第2回有識者会議でいただいたご意見について

令和7年10月7日

関東地方整備局 河川部

富士川水系

●河道掘削時における環境の保全・創出の考え方

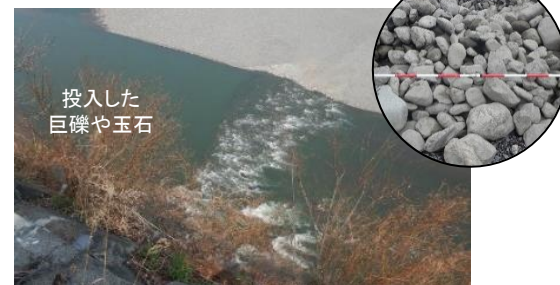
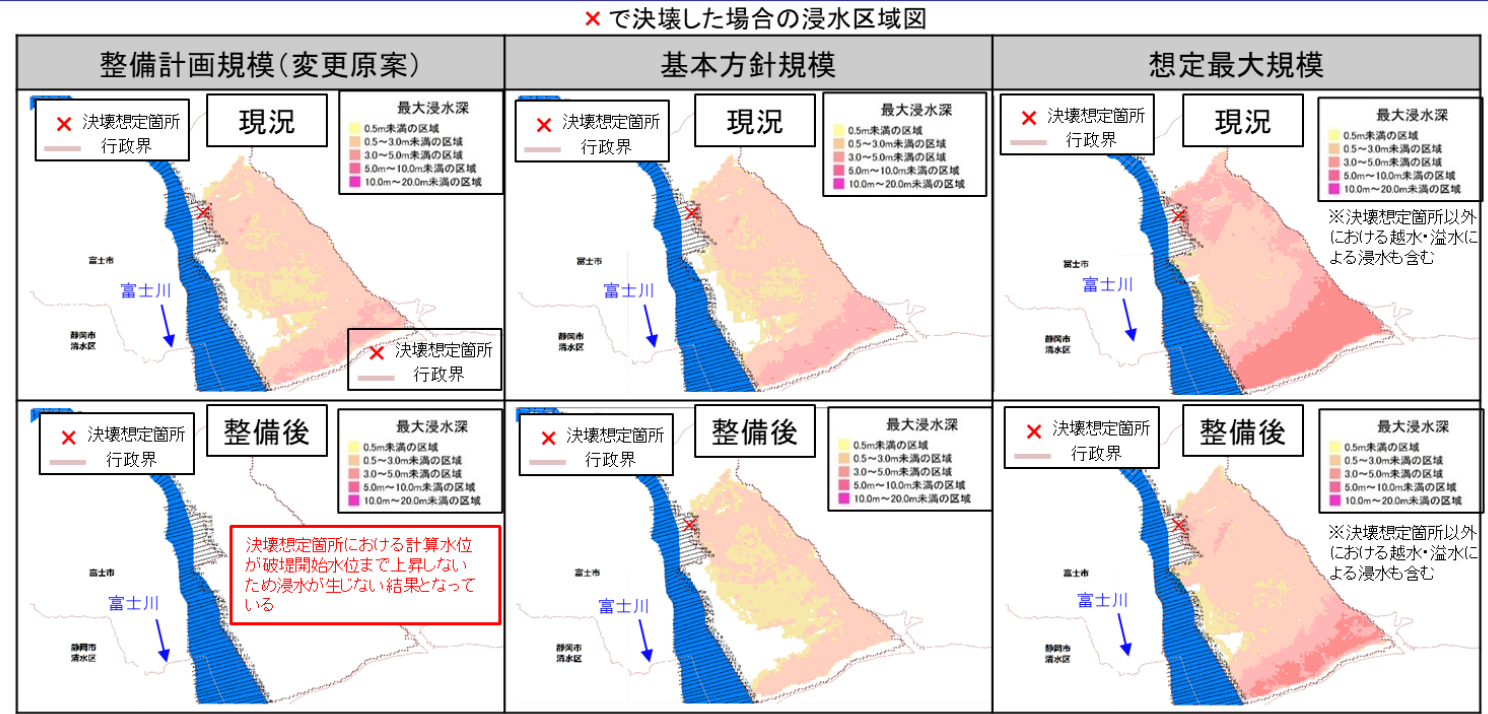
No.	いただいたご意見の概要	考え方
1	河道掘削に当たっては、取水施設にも配慮することを明記していただきたい。	ご指摘を踏まえ、「良好な河川環境の保全と創出や既設の橋梁や護岸、取水施設等にも配慮する」と記載しました。
2	水害リスク情報を不動産業界とも共有するための具体的な取組を記載してほしい。	ご指摘を踏まえ、「床上浸水の発生頻度や人命に関わるリスクの有無などの水害リスクを評価し、地方公共団体、企業及び住民等とホームページ等を通じて水害リスク情報の共有を図る。」と記載しました。
3	大きな出水がきても自然環境が何か所か残りうる形状にできたのか、1回工事をした場所でモニタリングして、その結果をフィードバックしていくことを追加してほしい。	「工事や外来種対策などの実施前後に河川環境のモニタリングを実施し、生息場と生物の利用状況を踏まえて順応的な管理を行う。さらに、河道掘削・順応的管理等で得られた知見を踏まえて、他の区間の施行に反映していく。」と記載しております。
4	「デジタル・トランスフォーメーション(DX)を推進し」とあるが、具体例を追加してほしい。	ご指摘を踏まえ、「三次元地形データの活用」を記載しました。
5	河道掘削により礫原の植生だとか礫原に生きる生き物の場が残るのか、ほとんど大半が河道掘削になるのか、それとも、ちょっとずつ残っていくのか教えてほしい。	ご指摘を踏まえまして、資料の中の図を修正しました。
6	富士川の特徴である礫河原を残したいと記載しながらも、エコトーンも作りますというような記載になっている。エコトーンの部分が協調されているようなので、書き方を工夫する必要がある。	
7	富士川の横断形状や植生を踏まえた望ましい断面図を作っていく必要がある。	
8	基本方針河道が水平掘削となっており、誤解を招くことが懸念されるので修正してほしい。	
9	水害リスクの図の見方が非常に難しい。想定最大規模では決壊箇所以外からも越水おり、正確には、堤内地盤よりも河道水位が低いので、水が溢れないという意味であるため、付属資料などにつける場合は取り扱いに注意した方がよい。	ご指摘を踏まえまして、資料の中にある説明文等を修正しました。

- 河道掘削などを行う上では、瀬や淵等現状の流路の形状の保全に努め、河道形状の工夫や、発生した巨礫や玉石を可能な限り再配置し、水域も含めた動植物の生息・生育・繁殖の場の保全・創出を図る。
- 川幅が広い区間においては横断形状を工夫して、冠水頻度に応じた多様な生物の生息・生育・繁殖の場の保全・創出を図る。
- ハリエンジュやアレチウリ等の外来生物や特定外来生物の駆除を行う。

氾濫シミュレーションの結果

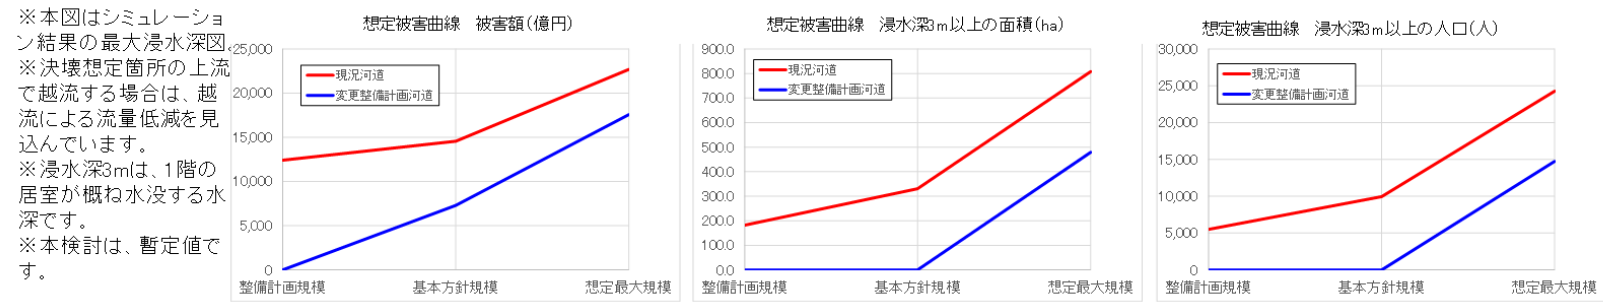
9 水害リスクの図の見方が非常に難しい。想定最大規模では決壊箇所以外からも越水おり、正確には、堤内地盤よりも河道水位が低いので、水が溢れないって意味であるため、付属資料などにつける場合は取り扱いに注意した方がよい。

- ご指摘を踏まえまして、資料の中にある説明文等を修正しました。

氾濫シミュレーションの結果

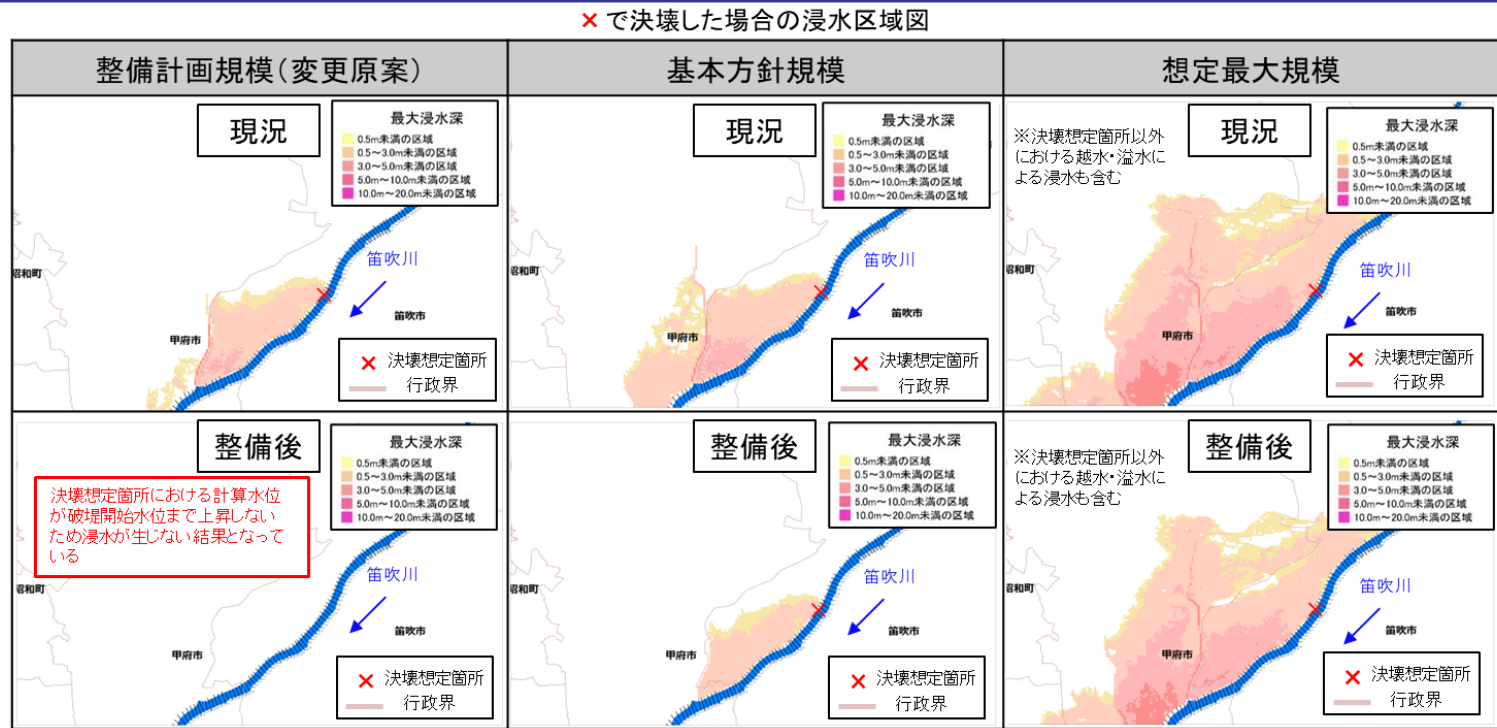
水害リスクの図の見方が非常に難しい。想定最大規模では決壊箇所以外からも越水おり、正確には、堤内地盤よりも河道水位が低いので、水が溢れないって意味であるため、付属資料などにつける場合は取り扱いに注意した方がよい。

- ご指摘を踏まえまして、資料の中にある説明文等を修正しました。
